**Avis délibéré de la mission régionale d'autorité
environnementale sur le remplacement du télésiège Tichot par
une télécabine et la création d'un espace débutant au col du
Palet par la Société des Téléphériques de la Grande Motte
(STGM) sur la commune de Tignes (73)**

**Avis n° 2022-ARA-AP-01308 et 2022-
ARA-AP-01327**

Avis délibéré le 28 mars 2022

Figure 2: Localisation de l'opération au sein du Val Claret (source : dossier)

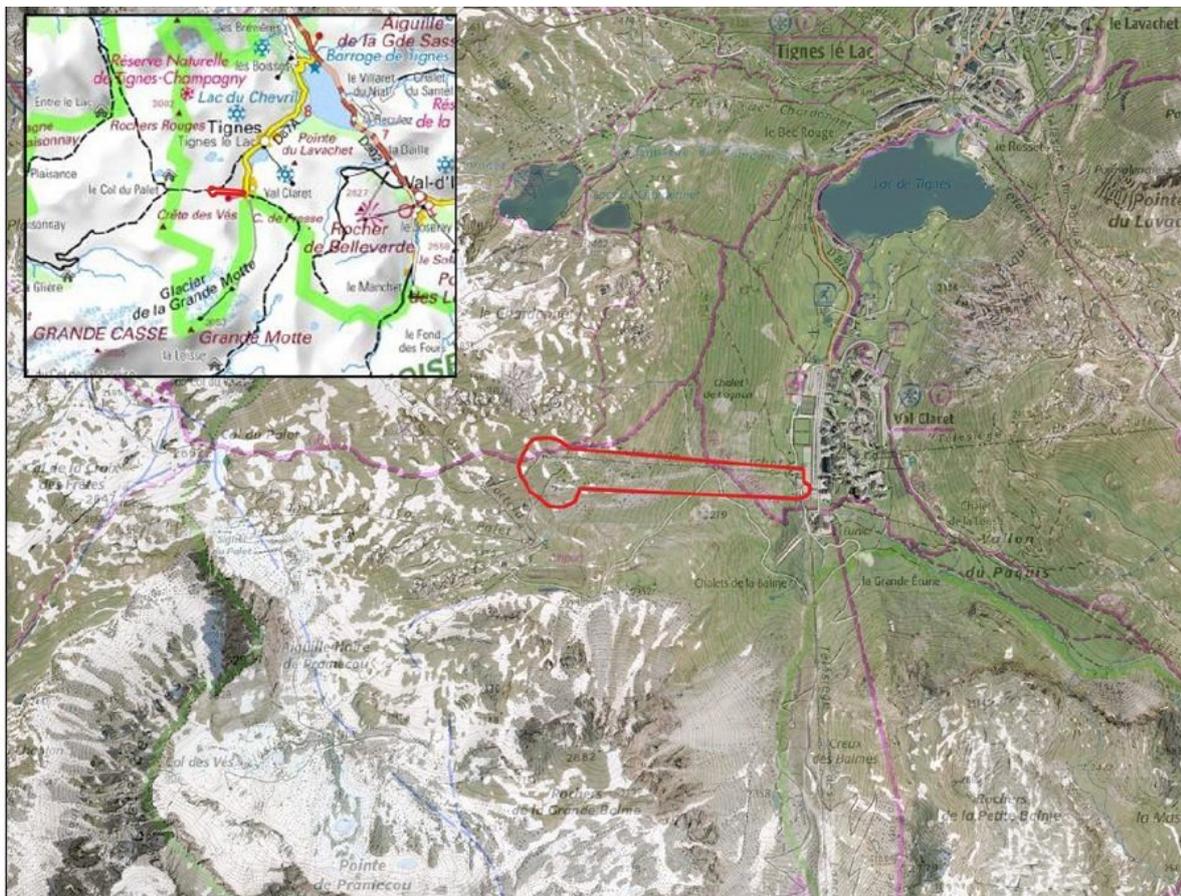
Le projet initial de l'UTN prévoyait la création d'environ 800 lits touristiques sur 15 000 m² et la création d'une piste de ski couverte (Ski-line). Il a évolué en fonction de différents facteurs (dont la présence de la source Caffo utilisée comme captage d'eau potable) et ajustements, tout en conservant l'aménagement d'un village de vacances de plus de 40 000 m² de surface de plancher et du projet d'hôtel Vanoise ainsi que le réaménagement du stade de Lognan. L'Autorité environnementale a délibéré plusieurs avis sur certaines des opérations inscrites à ce projet d'ensemble qui semble avoir évolué depuis la création de l'UTN. L'absence de présentation d'un bilan des opérations déjà réalisées ou abandonnées dans le cadre de cette UTN nuit à la bonne compréhension du dossier.

L'Autorité environnementale recommande au porteur de projet de décrire précisément les évolutions du projet d'aménagement du secteur du Val Claret objet de l'UTN et l'état d'avancement de sa mise en œuvre.

Figure 4: Le télésiège existant et le projet de télécabine de Tichot (Source : dossier)

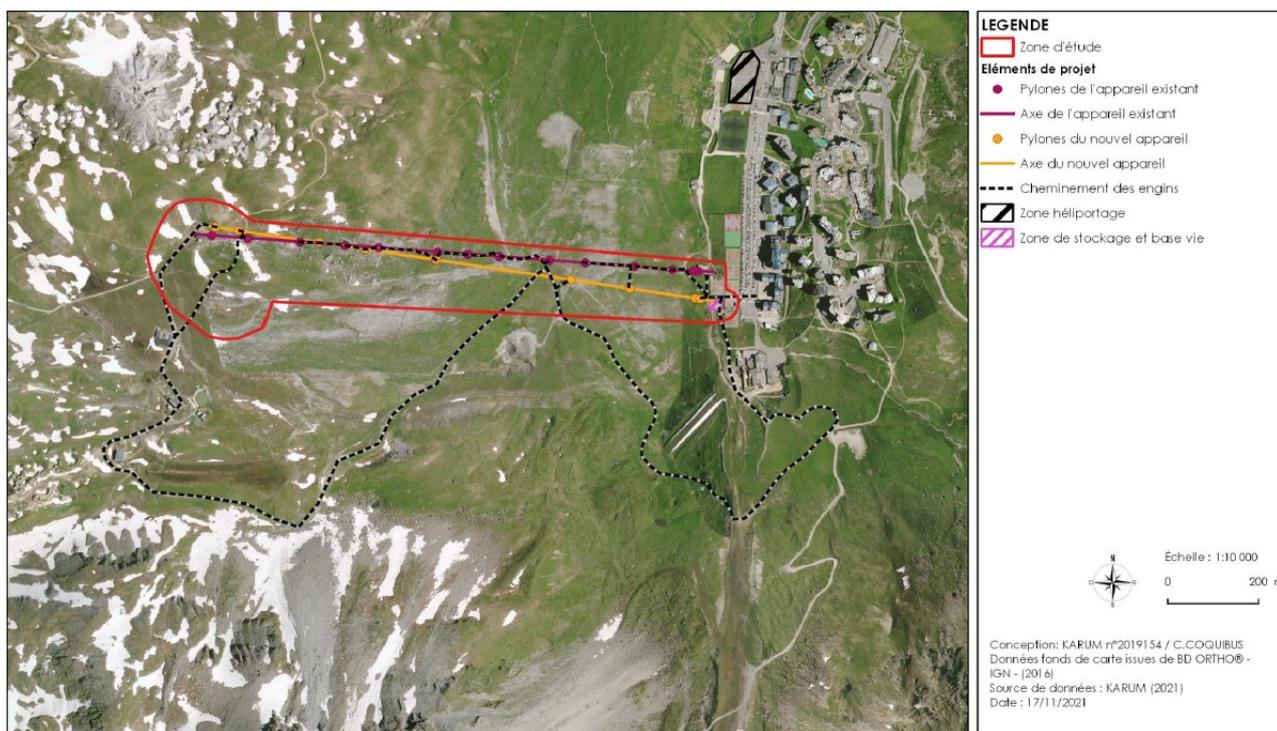
Le périmètre d'étude retenu est limité au faisceau de la ligne de la télécabine Tichot, des bâtiments connexes envisagés et de l'espace débutant (voir figure 4).

Mise à part l'étude paysagère qui élargit l'analyse sur l'unité paysagère proche du Vallon du Palet à d'autres unités emblématiques, l'aire d'étude des incidences est restreinte à celle de l'opération présentée sans prendre en compte le périmètre du domaine skiable desservi par ces installations. En outre, l'étude d'impact ne prend pas en considération l'accroissement de l'offre de logement et d'activités touristiques sur le secteur de Val Claret qui induira notamment une augmentation de la fréquentation du front de neige et du domaine skiable.

Ce périmètre d'étude ne permet pas :

- de prendre en compte l'augmentation probable de la fréquentation sur le secteur du Val Claret liée notamment à l'accroissement des offres hôtelières, au renforcement des différentes remontées mécaniques, et au remodelage de pistes
- d'appréhender les enjeux environnementaux à une échelle pertinente ;
- de comprendre l'insertion de l'opération dans l'ensemble du domaine skiable.

L'Autorité environnementale recommande de caractériser les liens fonctionnels existant entre les opérations réalisées dans le cadre de l'UTN créée sur le secteur du Val Claret, et d'élargir l'aire d'étude des incidences de l'opération en prenant en compte les flux induits par l'ensemble des opérations du secteur.

Figure 5: Localisation des projets dans le secteur - Source Etude d'impact

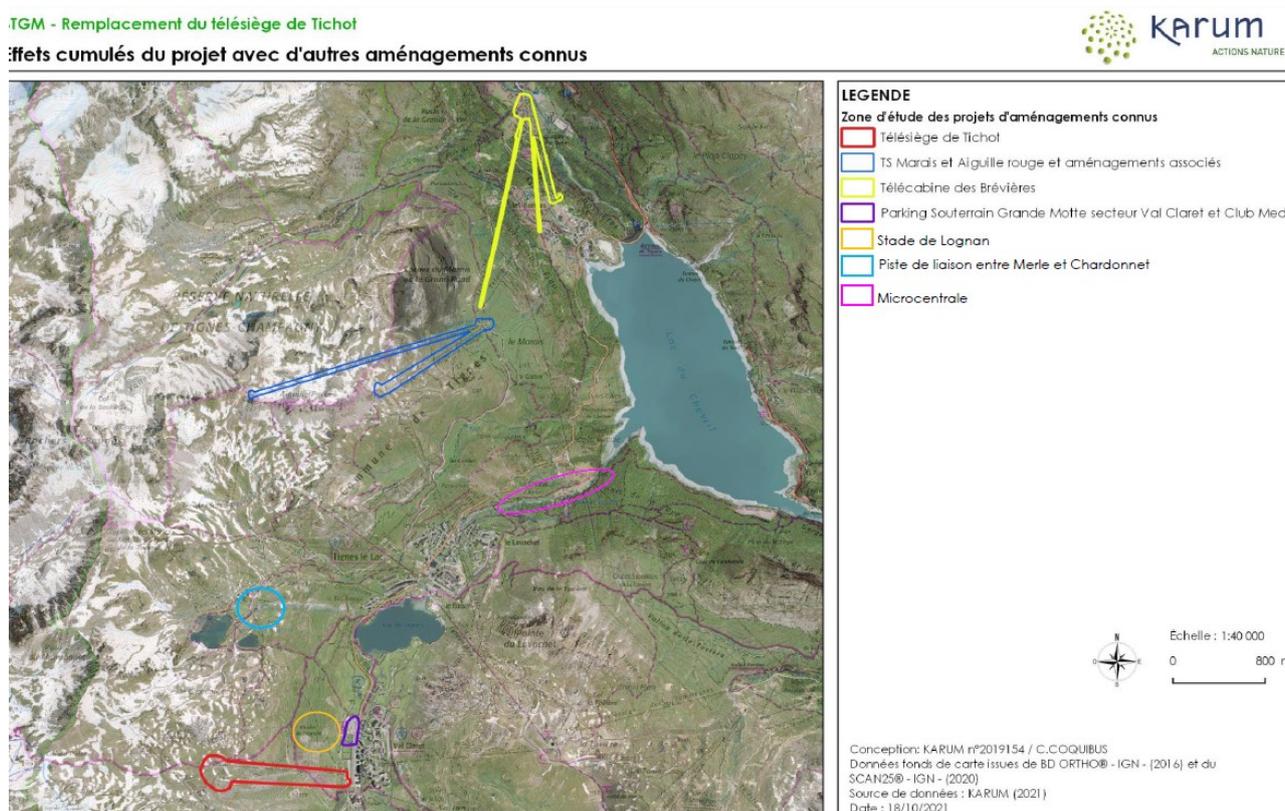
Ces choix ne sont pas suffisamment étayés.

Notamment, sur le hameau du Val Claret, deux grands projets d'immobilier touristique sont en cours : la résidence du Club Med située en bas du stade Lognan (1 446 lits personnels et clients et plus de 200 places de stationnement) et l'Hôtel Vanoise (750 lits et 189 places de stationnement) en bas de la télécabine Tichot. Ils ont fait l'objet d'une soumission à étude d'impact dans le cadre d'un examen au cas par cas ([décision du 29 avril 2020](#) de l'Autorité en charge de l'examen au cas par cas). Une des justifications de cette demande d'étude d'impact était que l'Hôtel Vanoise pouvait induire des effets cumulés avec la résidence du Club Med et qu'il convenait de réaliser une analyse globale des impacts potentiels induits, en particulier sur les modalités de desserte du secteur, des trafics induits et des paysages.

De plus, le projet de remplacement du télésiège du Marais (qui a fait l'objet d'un [avis de la Mrae le 19 février 2021](#)) a, selon le dossier « été abandonné ». Pourtant, l'Autorité environnementale a été saisie, le 1^{er} mars 2022, d'une demande d'avis sur le projet de remplacement du télésiège du Marais et de l'Aiguille rouge. Ce projet est porté, comme celui qui fait l'objet du présent avis, par la STGM, et fait l'objet d'une étude d'impact réalisée par le même bureau d'études. .

Par ailleurs, d'autres projets existants ne sont ici pas identifiés (autour du lac de Tignes, piste Carline en 2019⁹ à proximité immédiate de la télécabine Tichot...). Ces projets ne sont pas examinés dans le dossier. L'Autorité environnementale déplore le fait que le porteur de projet ne les ait pas présentés dans un projet d'ensemble qui aurait permis une analyse des incidences plus pertinente.

A tout le moins, l'ensemble des opérations incluses dans l'UTN du Val Claret sont à prendre en compte dans l'analyse des effets cumulés. L'analyse doit prendre en compte les enjeux particuliers induits par l'augmentation de fréquentation générée et ses incidences cumulées sur l'énergie, la mobilité, et l'émission de gaz à effet de serre. Les projets immobiliers à proximité sont également à intégrer à cette analyse.

L'Autorité environnementale recommande au porteur de projet d'afficher les liens entre les différentes opérations présentées par la STGM sur le secteur du Val Claret, de réexaminer dans leur ensemble les effets cumulés du projet de télécabine Tichot avec les autres projets connus (dont ceux de l'UTN) sur ce secteur, qu'ils soient ou non portés par d'autres acteurs économiques ou institutionnels.
